平成25年10月1日

立野ダムによらない自然と生活を守る会 代表 中島 康  
ダムによらない治水・利水を考える県議の会 代表 平野みどり  
連絡先 熊本市西区島崎4丁目5-13 中島康  
電話 090-2505-3880 FAX 096-354-2966

## 立野ダム事業の放流孔の閉塞、堆砂に関する 公開質問状

スクリーン縦断面図

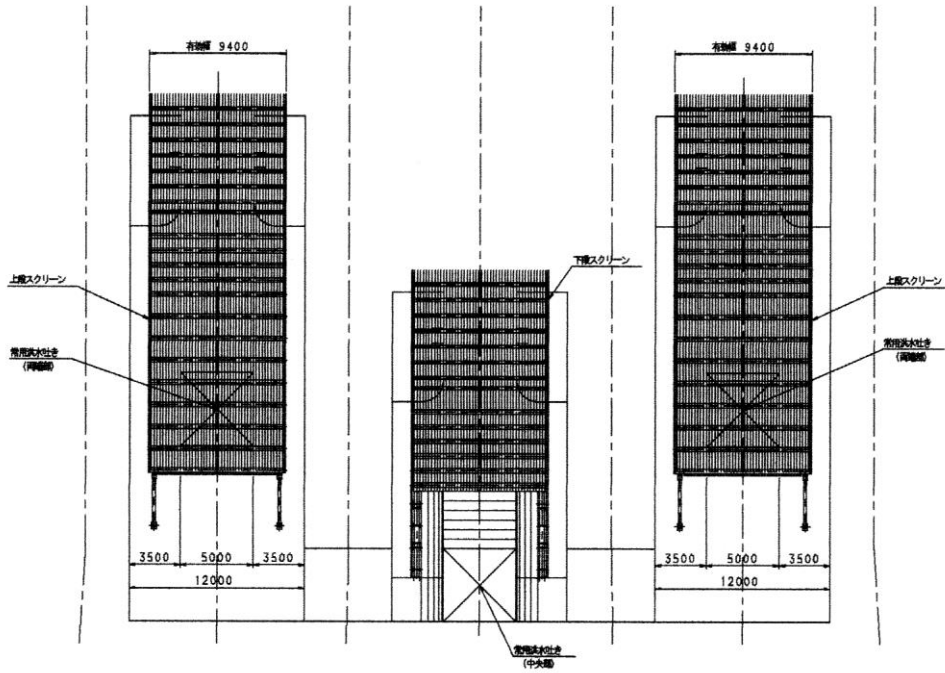
国土交通省は流木対策として、放流孔呑口部にスクリーンの設置を計画しています（詳細別紙）。しかし、スクリーンを設置すれば洪水時にスクリーンに流木等がはりつき、一辺が5mの3つの穴（放流孔）はたちまちふさがることが容易に想像できます。国土交通省は地元議員に対する現地説明で、「ダムの水位が上がれば流木は浮いて穴（放流孔）はふさがらない」などと説明していますが、流木の浮力よりも穴（放流孔）が流木を吸い込む力の方がはるかに大きいのは明らかです。

1. 放流孔呑口部のスクリーンや高さ5mのスリットダムが流木等でふさがらないという根拠
2. 洪水時には、流水とともにダム上流から流入した土砂は、貯水位の上昇とともに一時的にダム湖内に堆積するが、その後、貯水位の低下とともにダム湖内に一時的に堆積した土砂はダム下流へ流下するとする根拠
3. 転流工（仮排水路トンネル工事）に着工する前に、白川流域の市町村ごと、もしくは校区ごとに立野ダムに関する説明会を開催すること。説明会においては住民の質問や意見を十分に聞くこと。

スリットダム縦断面図

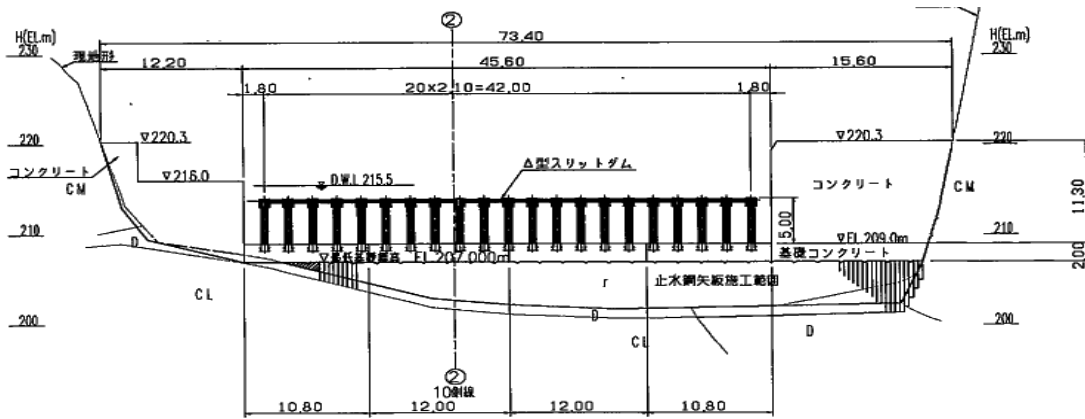
さらなる安全対策として、国土交通省は立野ダム建設予定地上流に、流木等を捕捉できる施設として高さ5mのスリットダムの設置を計画しています（詳細別紙）。しかし、ダム湖の水位が高さ5mのスリットダムを超えた時は、大量の流木がスリットダムを乗り越え、一辺が5mの放流孔呑口部のスクリーンに押し寄せることが容易に想像できます。
